**Avis délibéré de la Mission Régionale  
d'Autorité environnementale  
de La Réunion**  
**sur le projet de renouvellement d'exploitation d'une carrière  
au lieu-dit « Buttes du Port »  
sur la commune du Port**

n°MRAe 2019APREU8

L'Autorité environnementale (Ae) a été saisie pour avis par la société Teralta Granulat Béton Réunion (TGBR) sur le projet d'exploitation d'une carrière alluvionnaire et ses installations annexes au lieu-dit « Buttes du Port » sur le territoire de la commune du Port de l'île de La Réunion (974)..

Localisation du projet et activités aux alentours (extrait du dossier d'étude d'impact)

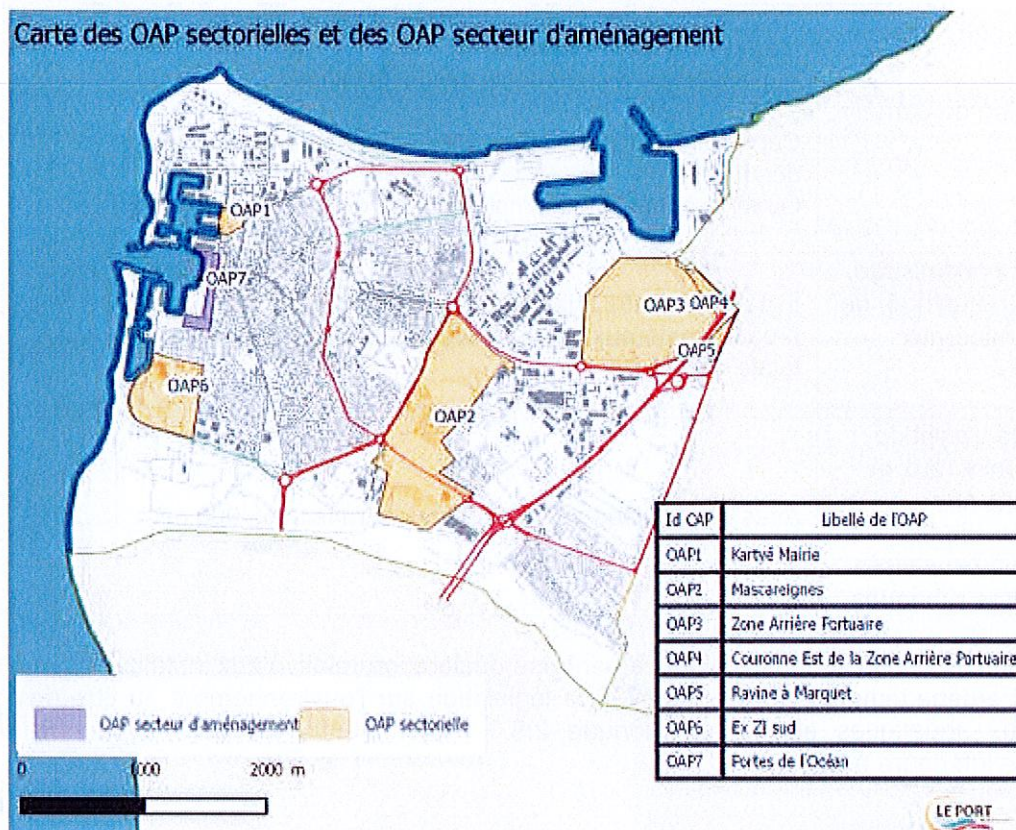
Ces enjeux sont importants, notamment au regard des nombreuses activités présentes à proximité immédiate du site qui présentent des effets similaires sur l'environnement.
